I. 【論点No.126】放射性物質の拡散抑制対策(放水)の定量的な抑制効果について

II. 【論点No.124】汚濁防止膜による放射性物質の拡散抑制のメカニズムについて

Ⅲ.【論点No.125】放射性物質吸着材に関する検討の詳細について

# 放射性物質の拡散抑制対策概要について

1~4号機取水路開渠内海水中放射性物質濃度(Bq/L)

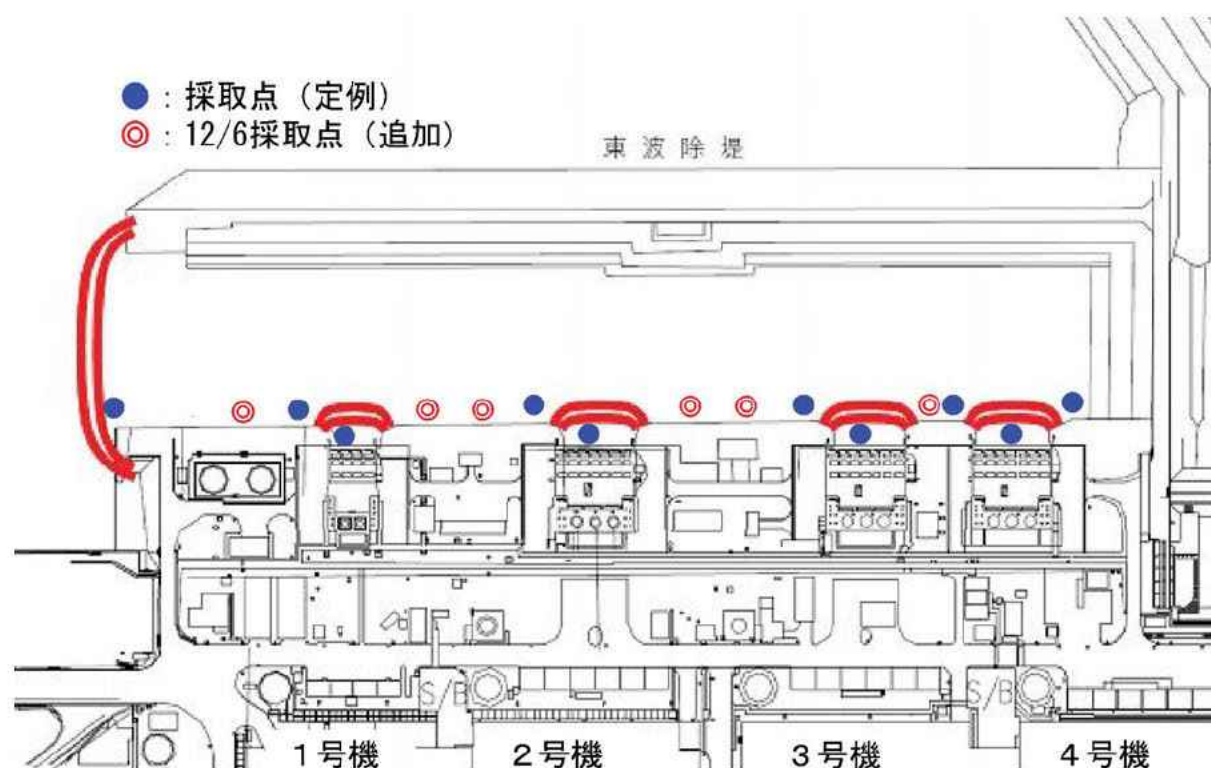
②汚濁防止膜とはどういうもので、どのような効果があるのでしょうか？

汚濁防止膜の目的は、あくまでも粒子を取り除くものということか。

➤東京電力による福島第一原子力発電所事故後の港湾内の海水中放射性物質濃度の測定結果は以下のとおりであり、シルトフェンス(汚濁防止膜)外側の変動範囲(6~150Bq/L)と、シルトフェンス内側の変動範囲(30~250Bq/L)を比較すると**外側の値は高くない結果**となっている。

➤上記結果から、シルトフェンス内外の放射性物質濃度比から、**シルトフェンス(汚濁防止膜)による放射性物質の低減効果は約1/2程度と推測される。**

図-3 確認された亀裂と評価モデルに設定した亀裂の比較(0° ~ 90° )

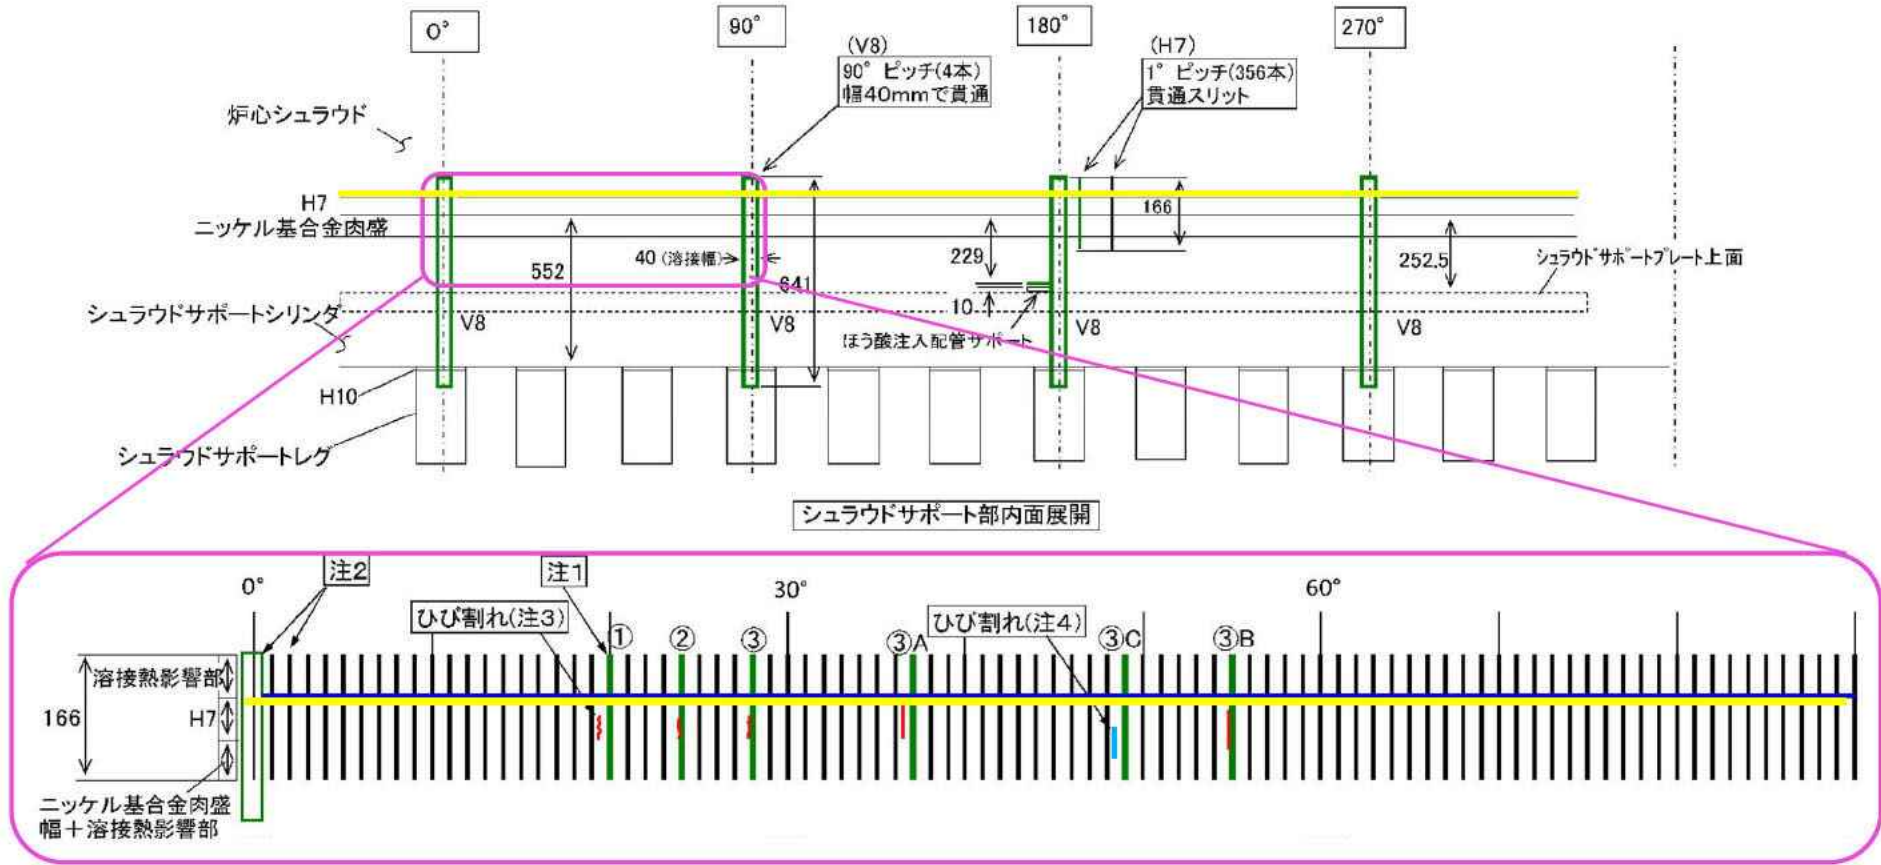
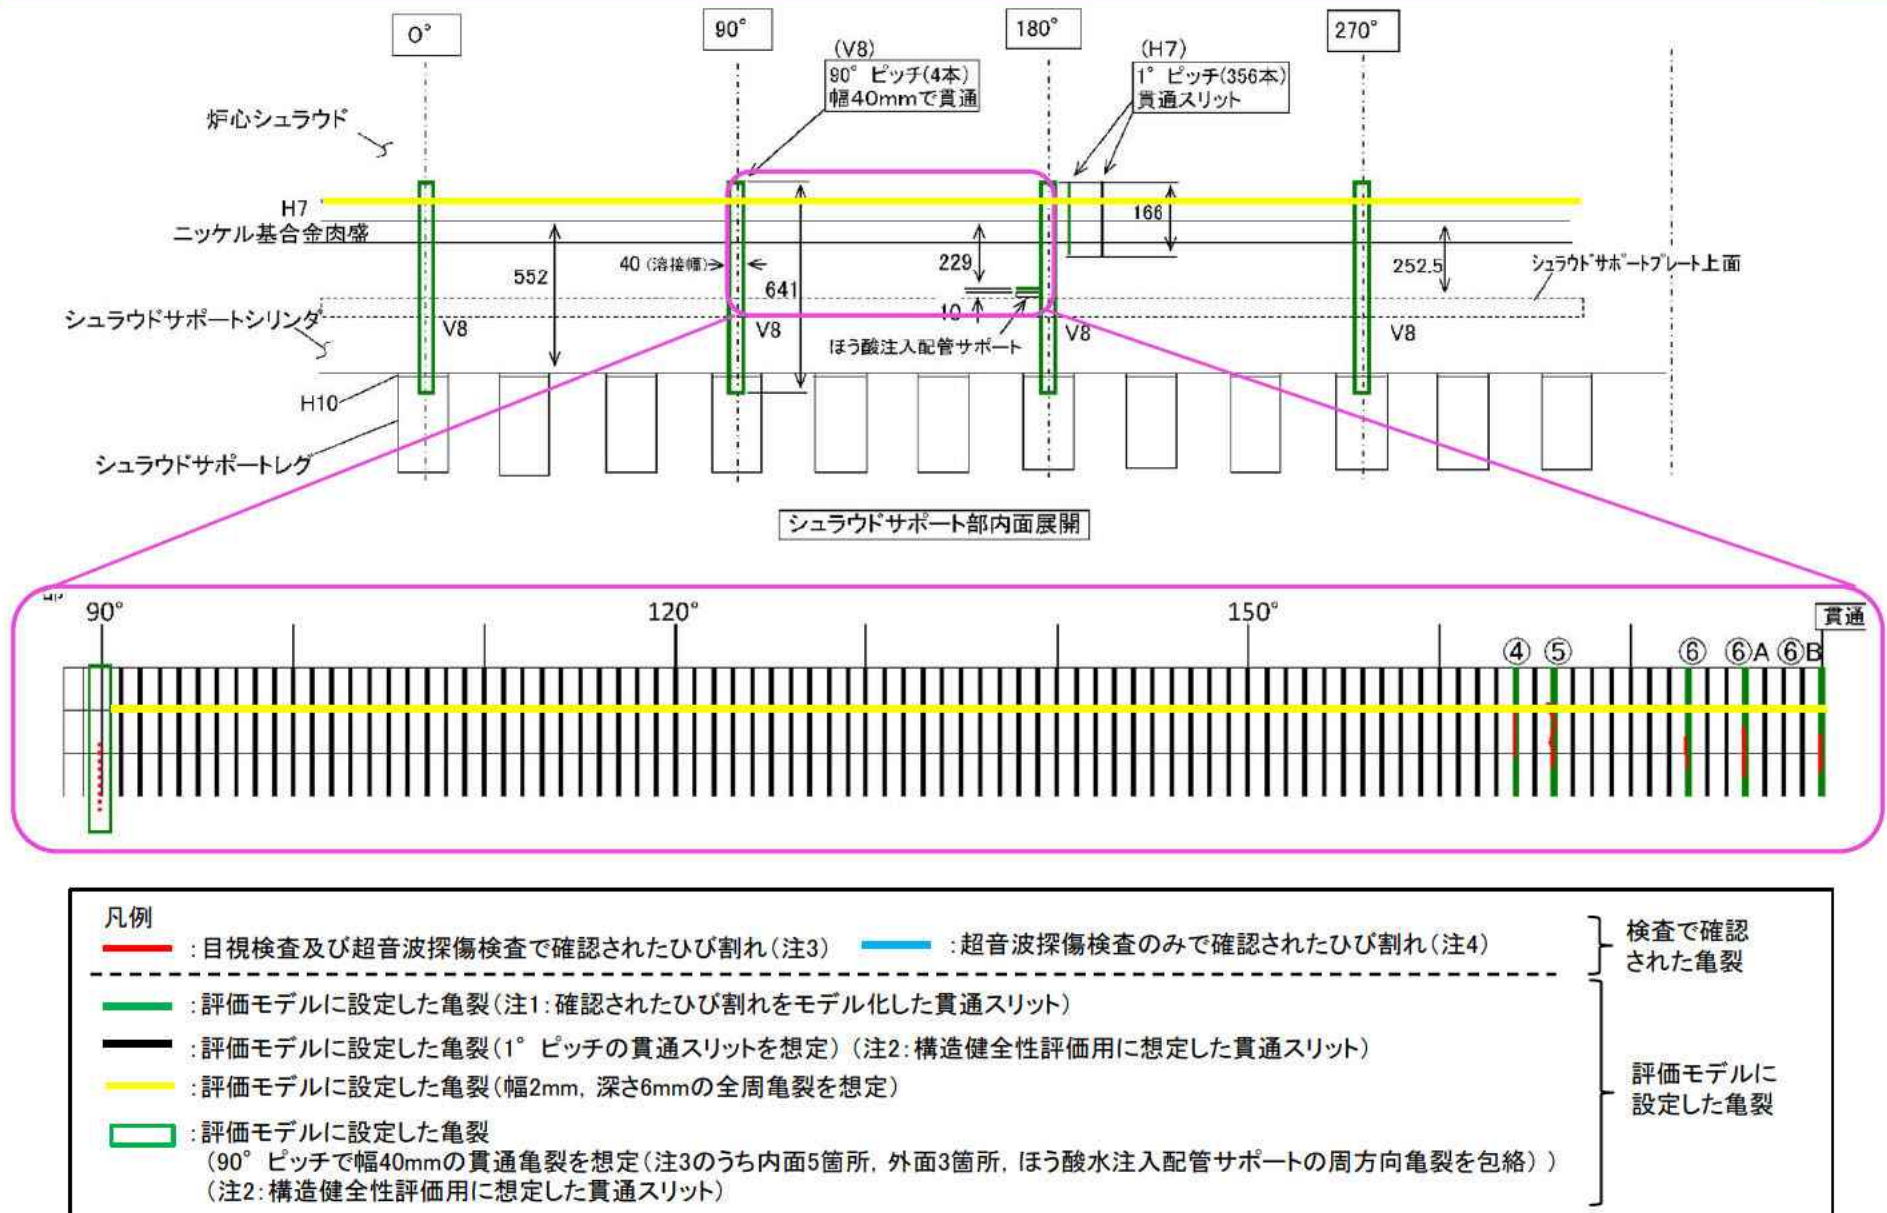
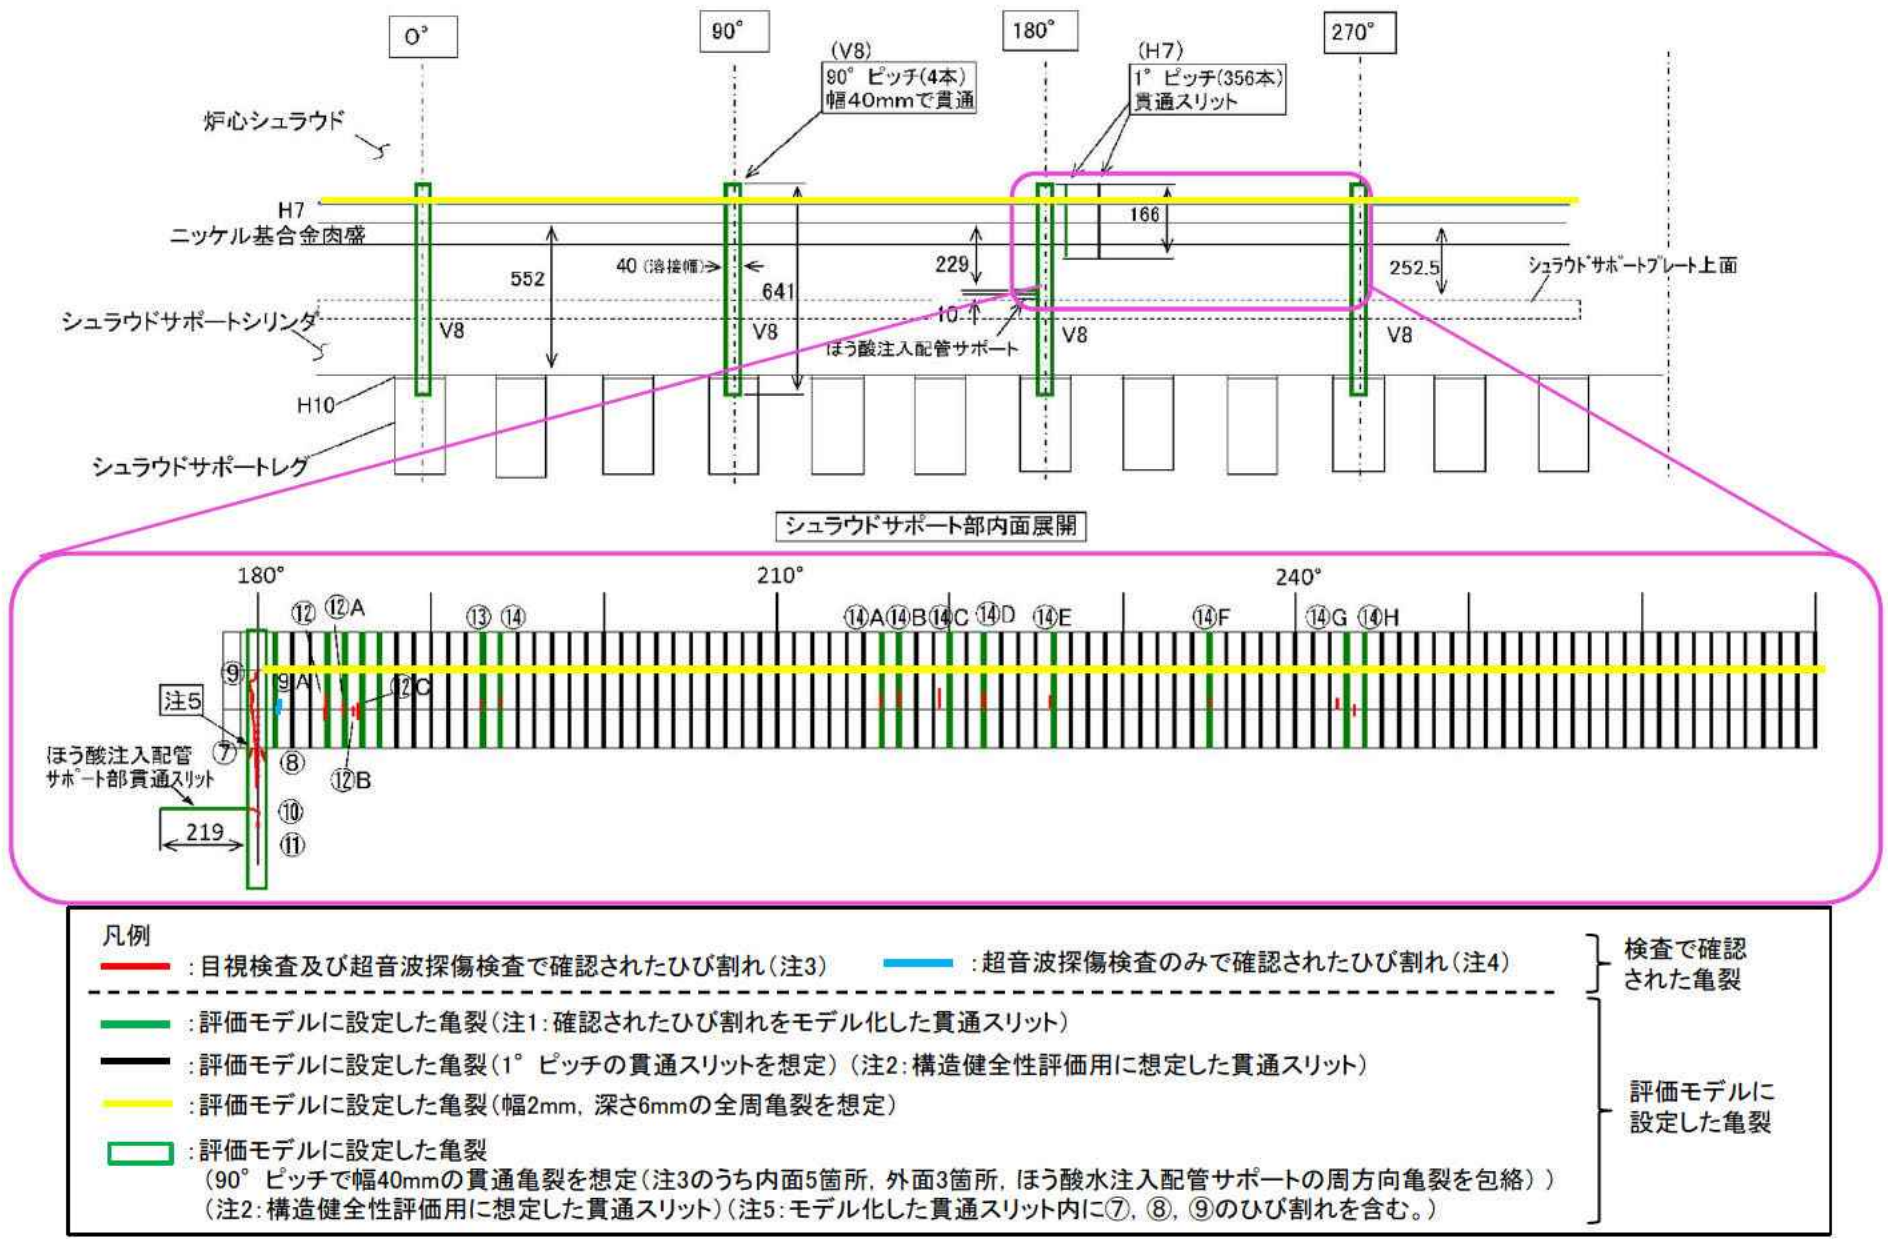
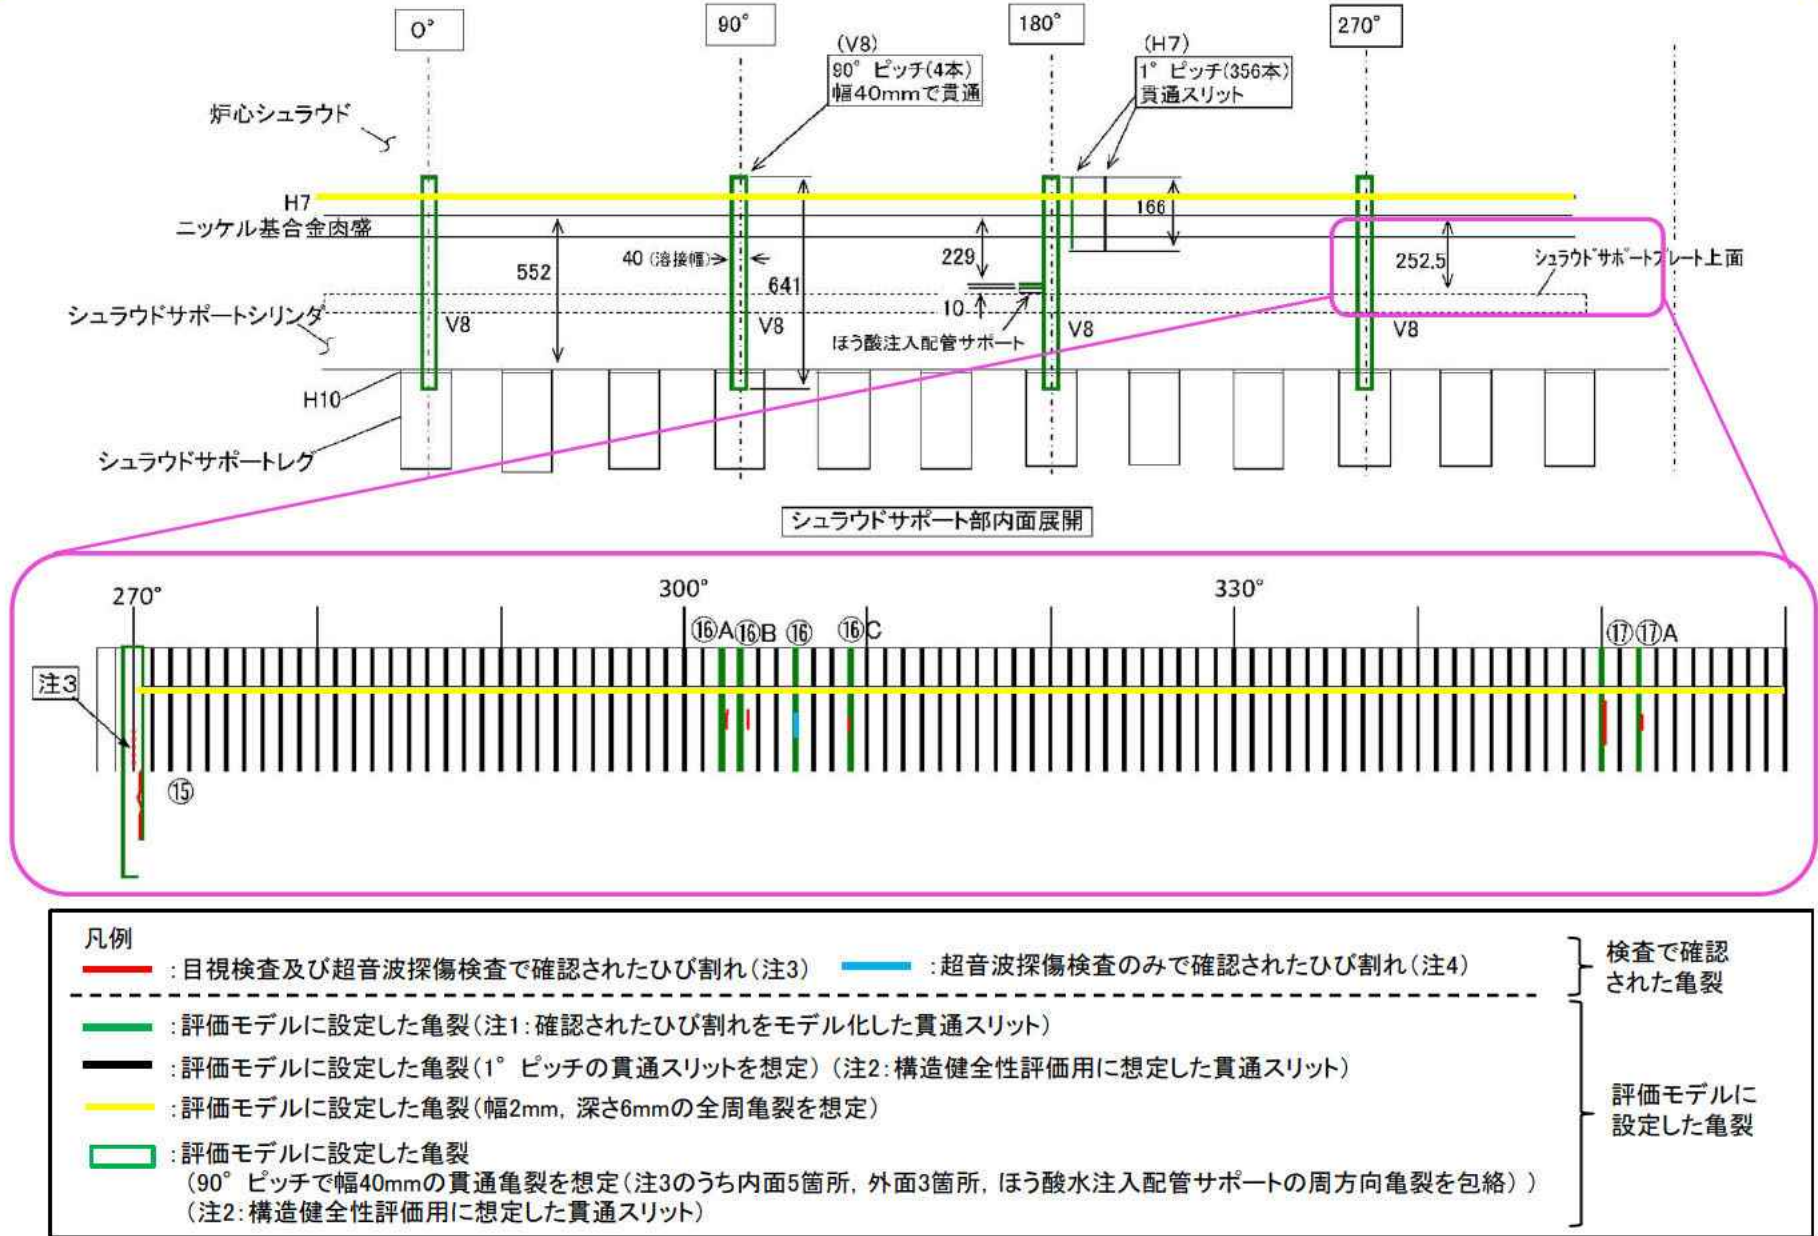
運転開始後60年時点における原子炉内構造物の耐震安全性評価で想定した亀裂の設定の考え方について

実機で確認された亀裂を包絡(確認されている亀裂数・寸法を大幅に上回る軸方向亀裂、確認されていないが耐震評価上厳しくなる周方向の全周亀裂を想定)するとともに耐震評価上亀裂を考慮した解析モデルにより評価を行うことにより、保守性を持たせている。

**H7継手軸方向亀裂**:確認された亀裂数から全周に想定されるひび割れの数(第24回:126個, 第25回:91個)を包絡するように全周1° ピッチ(356個)の貫通スリットを想定した。  
(60年運転で発生し得る亀裂数, 深さを上回る保守的な想定)

図-4  $S_s(24)$ での極限解析結果

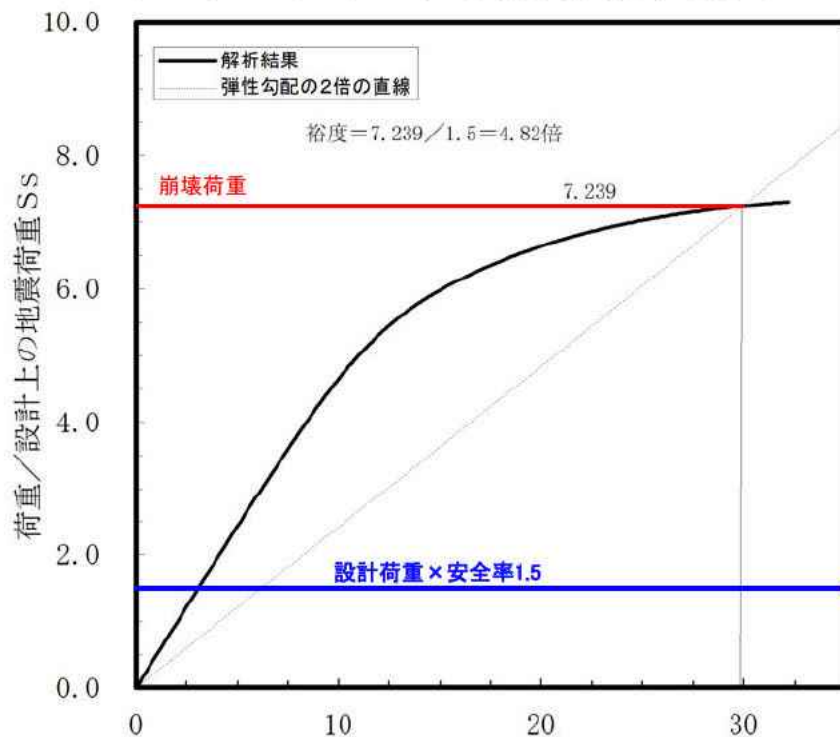
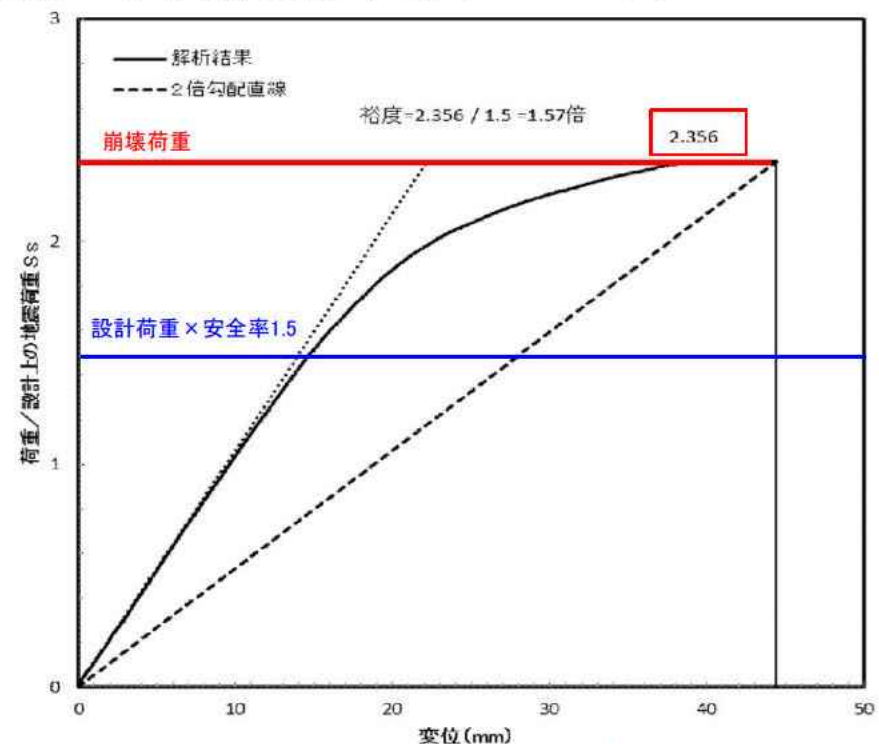
新規制基準の $S_s$ の策定に伴う崩壊荷重の変化等について、どのぐらい裕度が変わったか。

新規制基準を踏まえた高経年化技術評価時の基準地震動 $S_s$ は全ての地震時荷重が大きく増加したことから、第24回定検時の構造安全性評価と比べて、極限解析の裕度は第24回定検の7.239から今回の2.356と小さくなったが、裕度は2倍以上を有しており耐震安全上の問題にならないことを確認した。

- 第24回定検の構造安全性評価における地震荷重 $S_s$ (最大加速度600gal, 以下「 $S_s(24)$ 」という。)での荷重条件と, 高経年化技術評価時の基準地震動 $S_s$ (最大加速度1,009gal, 以下「 $S_s(新)$ 」という。)の設備評価用床応答曲線による荷重条件を比較した結果, **全ての地震時の荷重が大きくなったことから, 荷重条件を用いて算出した極限解析の裕度は第24回定検の7.239から今回の2.356と小さくなった。** <極限解析による崩壊荷重評価手法及び評価条件について別紙参照>
- $S_s(新)$ の設備評価用床応答曲線の結果, **裕度は2倍以上を有しており, 耐震安全上の問題にはならない。**  $S_s(24)$ の極限解析結果を図-4に,  $S_s(新)$ の極限解析結果を図-5に示す。
